CIRCULAR ACLARATORIA N° 1

ASUNTO: LICITACIÓN PÚBLICA N° 23/2022 - CUDAP: EX-HCD:0004309/2022 – "REMODELACIÓN DE OFFICE Y SANIATRIOS DEL 2DO Y 3ER PISO DEL EDIFICIO ANEXO "A" DE LA H.C.D.N."

Imagen N°1

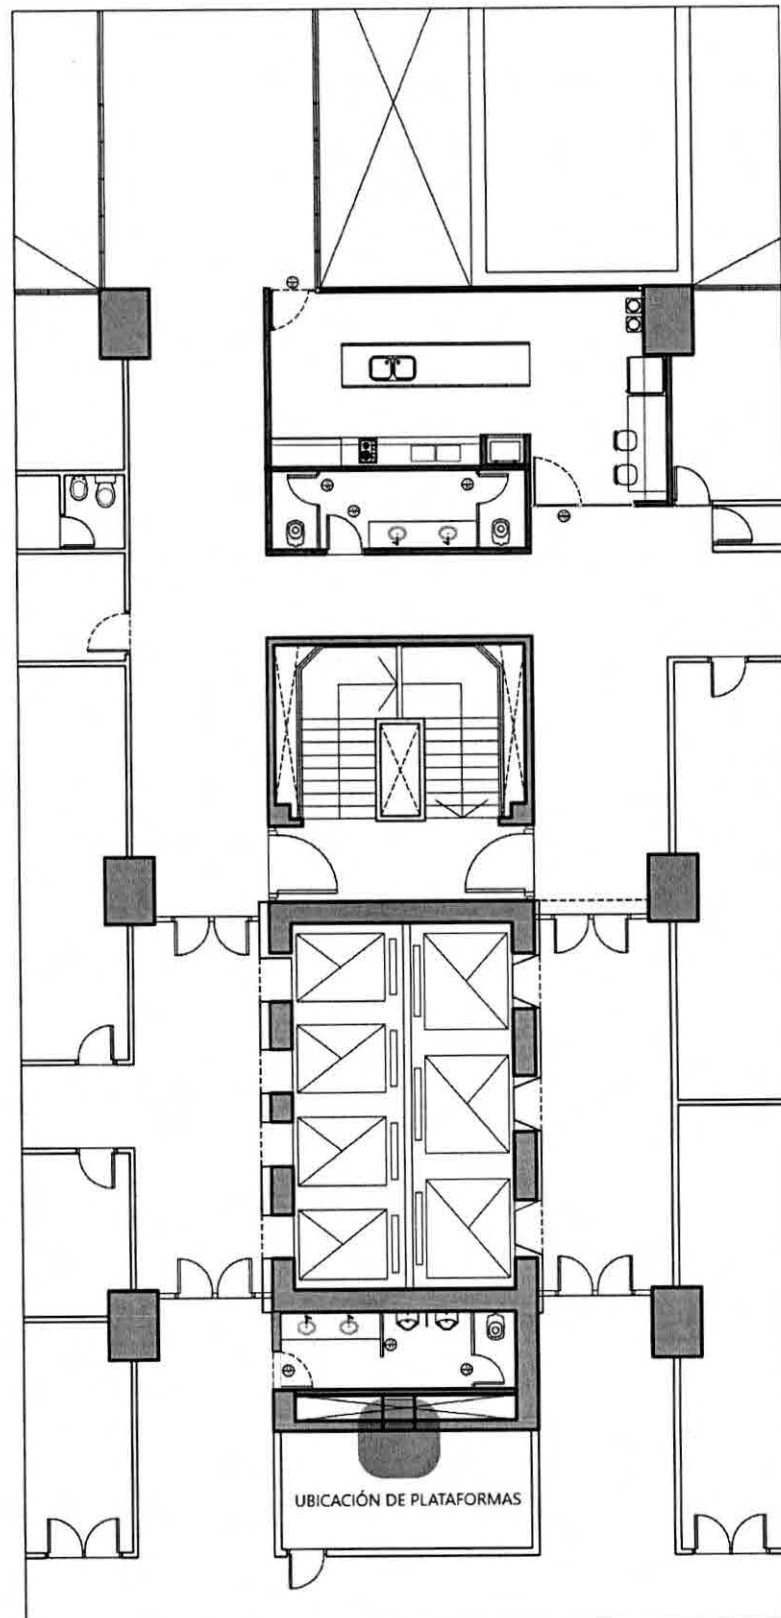
Consulta N° 1: Respecto del sistema de fan coil.

- a) Qué ambientes deberá acondicionar los equipos? No está mencionado en la memoria, ni hay planos indicativos. No se mencionó en la visita.
- b) Hay equipamiento existente que hay que reemplazar?
- c) Los conductos a instalar son nuevos o se reutilizan?
- d) Podrían pasar un plano con ubicaciones, conductos, equipos etc?
- e) Ubicación de las plataformas de hierro. Plano?

- a) Los equipos serán instalados en los 2 office y el economato a construir.
- b) No, todo el equipamiento a instalar será nuevo.
- c) Toda la instalación a realizar será nueva (cañerías, equipos, accesorios, etc) y se conectará a las cañerías de mando y retorno de fan-coil existentes.
- d) De acuerdo a los descripto en el punto 14.1 el desarrollo del proyecto, cálculo y detalle de instalación de los fan-coil quedará a cargo del Adjudicatario.
- e) Las plataformas se ubicarán en las salas de máquinas de los pisos 2 y 3, en los extremos del núcleo de ascensores y servicios. Estarán comprendidas por un descanso de llegada y 2 escalones a ambos lados del mismo, a fin de salvar la diferencia de altura entre los espacios. Las medidas finales serán determinadas en obra.
Ver imagen N°1. La ubicación es similar en ambos pisos.

Imagen N°2

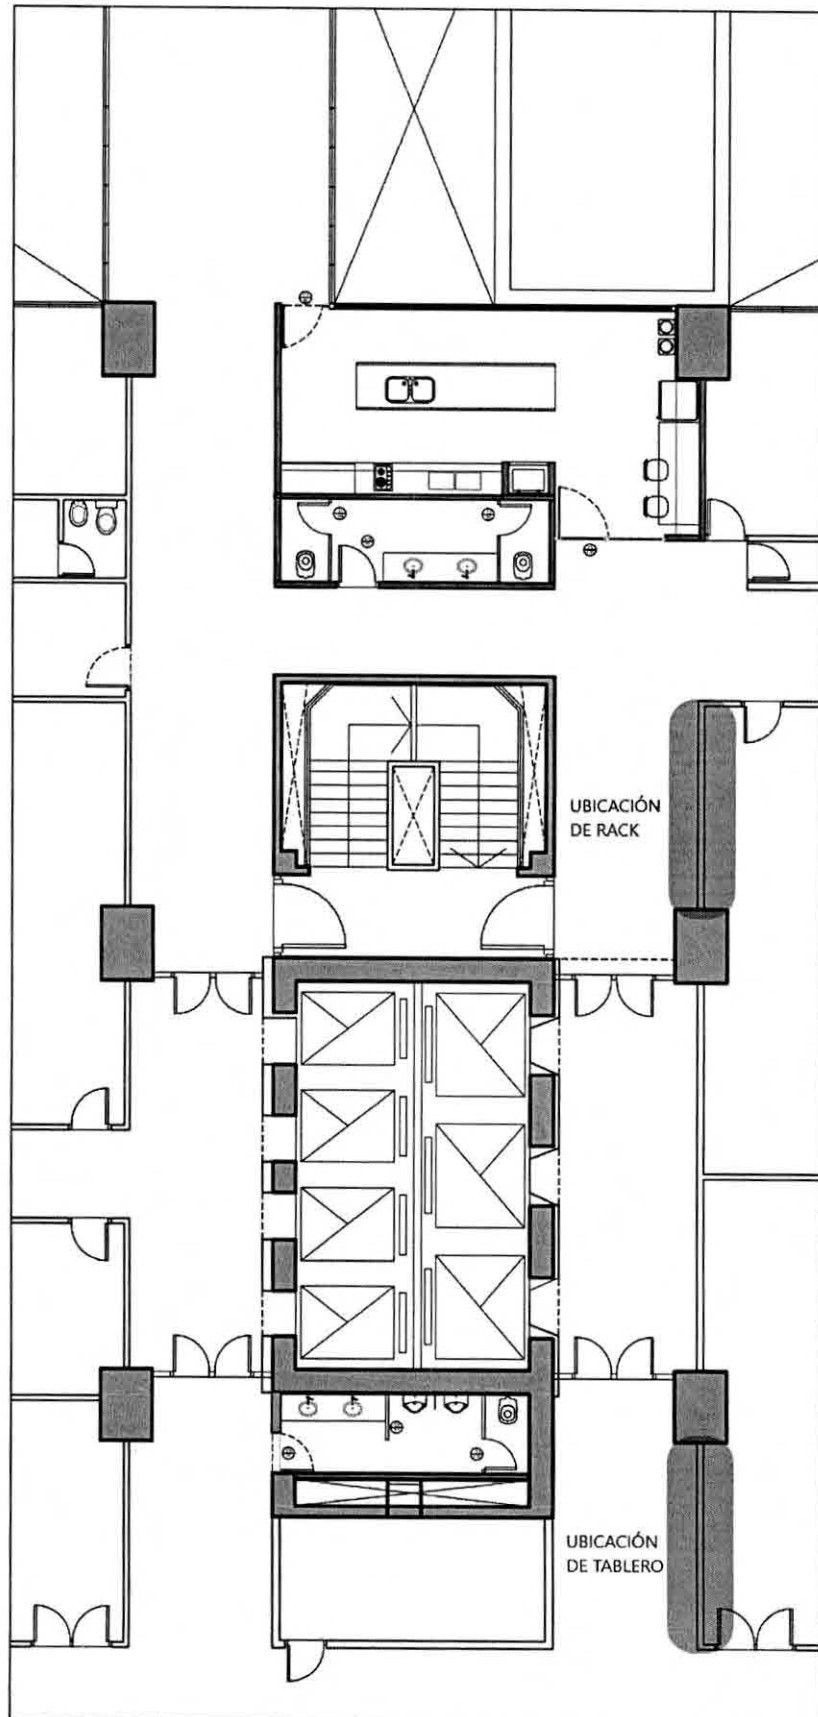
Consulta N° 4: Indicar en plano de que Rack se realizara el tendido de vías. Ubicación del mismo por cada piso.

Consulta N° 5: Indicar en plano de que Tablero se realizara el tendido de vías y el conexionado de cada office. Ubicación del mismo por cada piso.

Respuesta N° 4: Ver imagen N°2. La ubicación es similar en ambos pisos.

Respuesta N° 5: Ver imagen N°2. La ubicación es similar en ambos pisos.

Imagen N°3

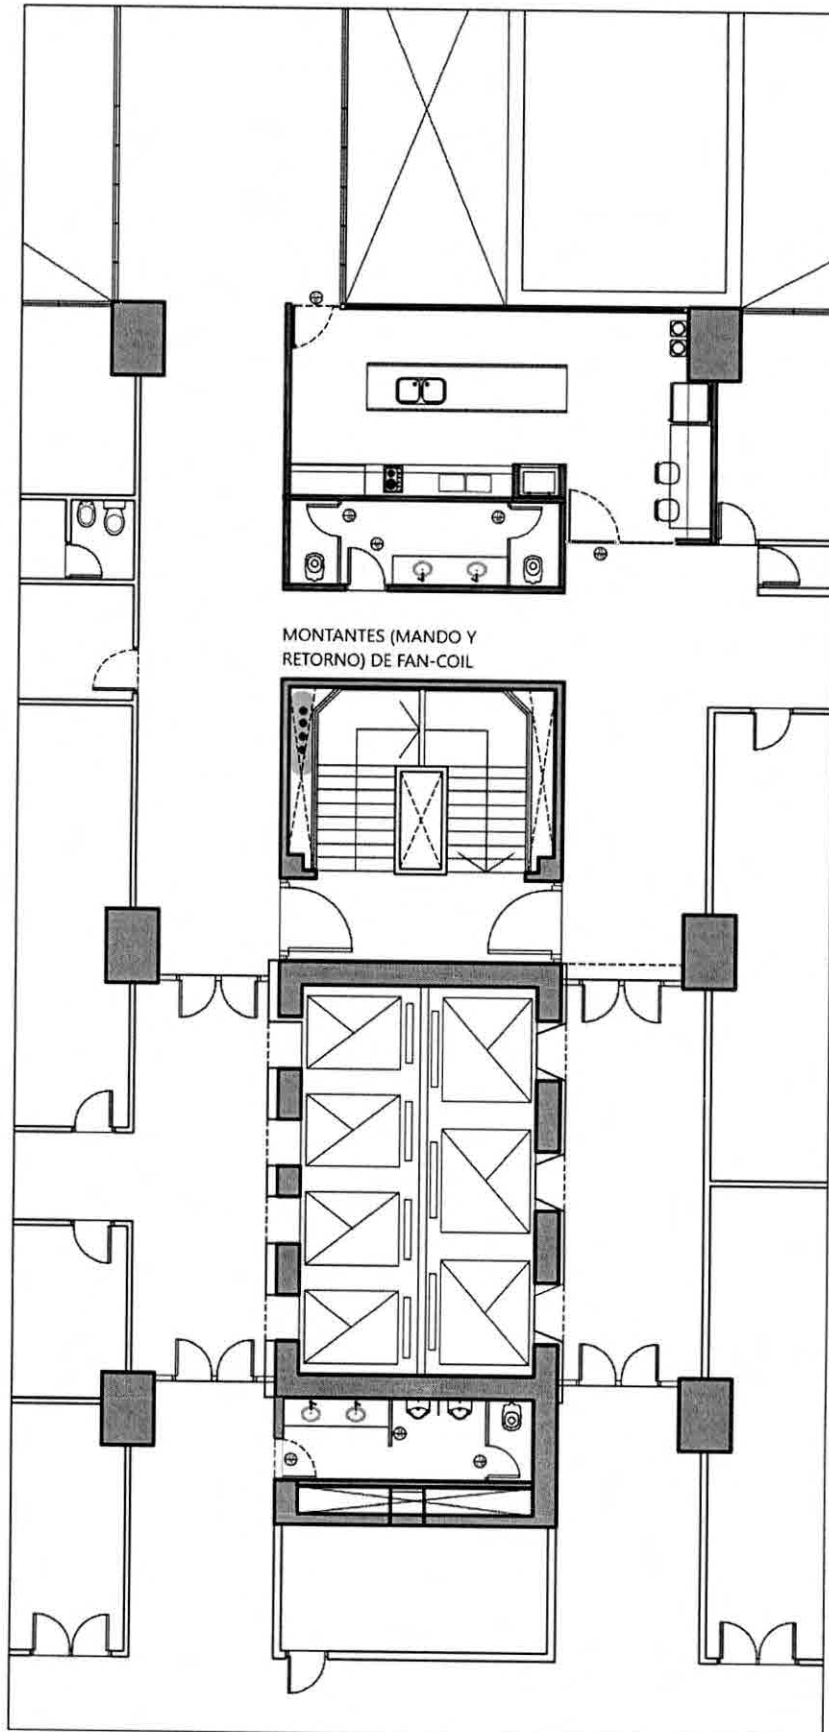
Consulta N° 6: Indicar en plano de donde se tomarán las cañerías para los fan coil por cada piso.

Respuesta N° 6: Ver imagen N°3. La ubicación es similar en ambos pisos.
